VYSVĚTLENÍ / ZMĚNA / DOPLNĚNÍ ZADÁVACÍ DOKUMENTACE Č. 4

Veřejná zakázka
Ostrov, Myslbekova 996 - přístavba tělocvičny ZŠ

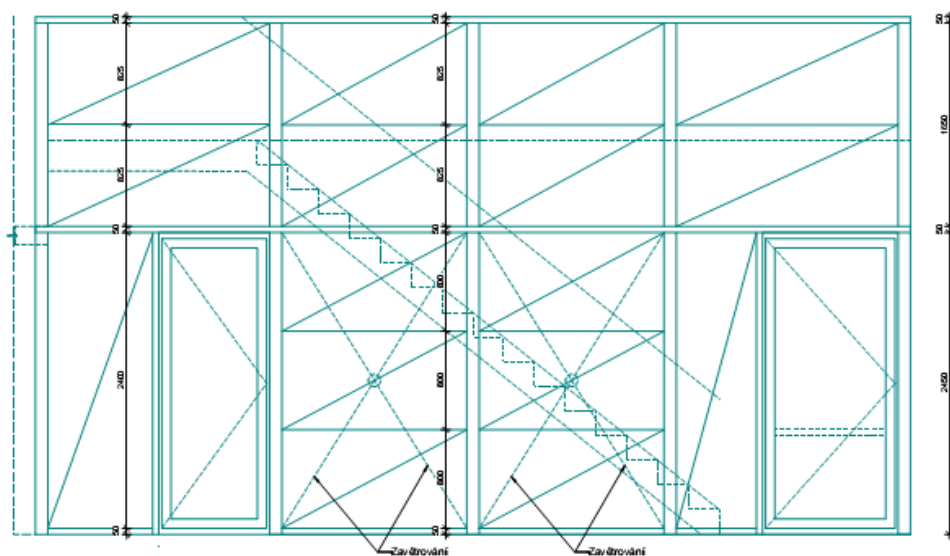
Tendrová projektová dokumentace neobsahuje výpis zámečnických prvků. Ve výkaze výměr, např. u položek č. 425 a 426 je množství uváděno 1 ks. Z vlastní výkresové části nelze jednoznačně určit popis příslušných zámečnických výrobků

Doplní zadavatel výpis zámečnických prvků, či jednoznačně specifikuje popis položek tak, aby tyto položky bylo možno řádně a srovnatelně ocenit?

U takto složité a atypické stavby není možno předpokládat, že by specifikaci zámečnických prvků bylo možno řešit pouhou tabulkou zámečnických prvků. Tyto prvky jsou zjednodušeně popsány v technické zprávě, dále pak rozkresleny na řadě výkresů jak ve stavební, tak statické části. V tomto konkrétním případě není možné posuzovat položky v soupisu prací a dodávek bez této dokumentace. Konkrétně k položkám 425 a 426. Je vhodné otevřít výkres BPO 1-99807 - Konstrukce vnějšího technického a únikového schodiště, obsažený ve stavebně konstrukční části dokumentace. Z ní je patrné, že uvedené schodiště je opláštěno. Konkrétně nosnou konstrukcí, opláštěnou tahokovem. V tomto opláštění jsou navrženy dvojce zcela atypické dveře s výplní z tahokovu. Protože

se jedná o atyp, nelze ho řešit jakoukoli položkou URS (ani kg, ani m2).
Konkrétně je tato konstrukce na výkrese popsána následovně:

Opláštění + dveře:

- Rámy Oc. 30x30x3 (2,50kg/m), dveřní křídla Oc. 50/50/3 (4,53kg/m)
- Výplň - Tahokov TR/22, 22 x 12mm (2kg/m2) + lemovací profil C
- Dveřní křídla - kování zevnitř klika + zvenku svislé madlo, vložkové zámky, z vnitřní strany dveřního křídla ze schodiště panikové kování.
